# Piaggio Zip 4T 50ccm.

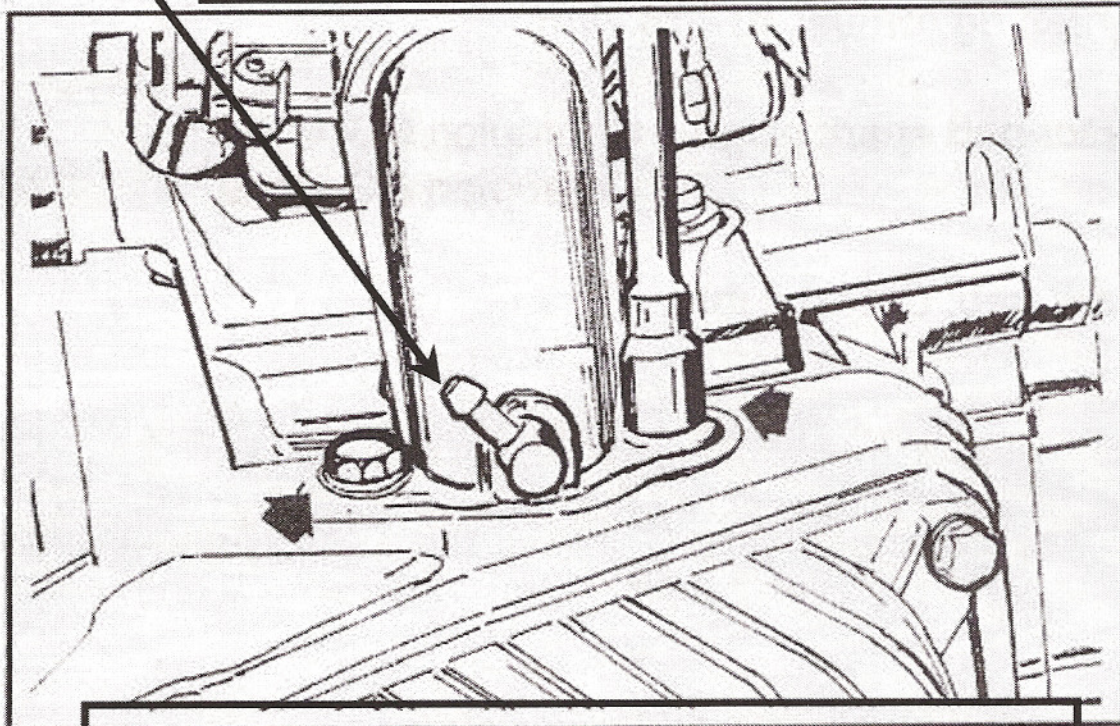
Det er konstateret at en del af Zip 4t, ikke får brændstof ved fuld gas, Årsagen er at studsens til vacuumbenzinhanen ikke er borret så der er gennemgang, det kan kontrolleres ved at man tager slangen af ved benzinhanen og er det ikke muligt at puste og føle at der er gennemgang, så skal den borres op.

Symtomerne for køretøjet er svag trækraft ved fuld gas pga. svømmerhuset løber tør for brændstof.

Messing vinklen afmonteres, og borres op fra hullet ved studsens som går til vacuumbenzinhanen med et 2,5 mm bor

Bor til der mærkes gennemgang, husk at rense vinklen for spåner inden montering

Studsens kan afmonteres forsigtigt med en tang, studsens er kun presset i og ved montering på smøres flydnepakning for at undgå falsk luft
